## **Rapport de l'Inspection des installations classées**

Visite d'inspection du 22/11/2022

### **MINAKEM BEUVRY PRODUCTION**

Code AIOT : 0007000704

#### Commentaires de l'exploitant sur les nouvelles valeurs limites envisagées par l'inspection.

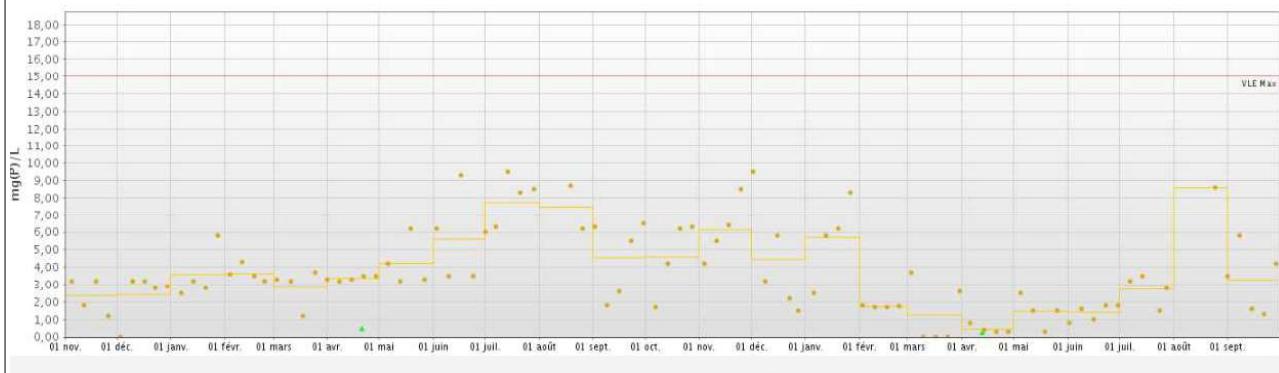
Le site Minakem Beuvry Production est un site de développement de nouveaux procédés. A ce titre, la charge polluante en entrée de station est très variable et nous craignons que les valeurs limites proposées par l'inspection soient une contrainte au développement de nouveaux produits, même si l'historique montre des valeurs de concentration en deçà des seuils imposés par notre arrêté.

Nous proposons à l'inspection des valeurs relevées par rapport à ce qui est proposé mais néanmoins en deçà des valeurs limites de l'arrêté.

- Proposition de l'exploitant VLE flux max (kg/j) : 12
- Proposition de l'exploitant VLE flux moyen (kg/j) : 8

Par ailleurs au regard des rejets constatés depuis plusieurs années, l'exploitant a convenu que l'abaissement des VLE en phosphore tel que proposé initialement pourra être envisagé.

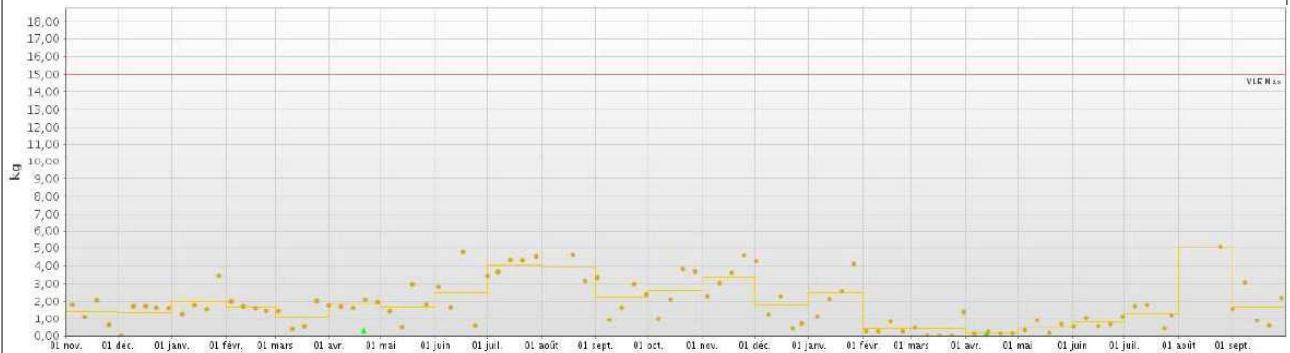
- la valeur limite en concentration maximale de 15 mg/l est largement respectée avec un maximum sur la période à 9,5 mg/l en juillet et décembre 2021, et une moyenne sur la période de 3,9 mg/l. Le graphe ci-dessous montre la répartition des valeurs relevées :

L'abaissement de la VLE de flux maximal pourrait donc s'accompagner d'un abaissement de la VLE en débit.
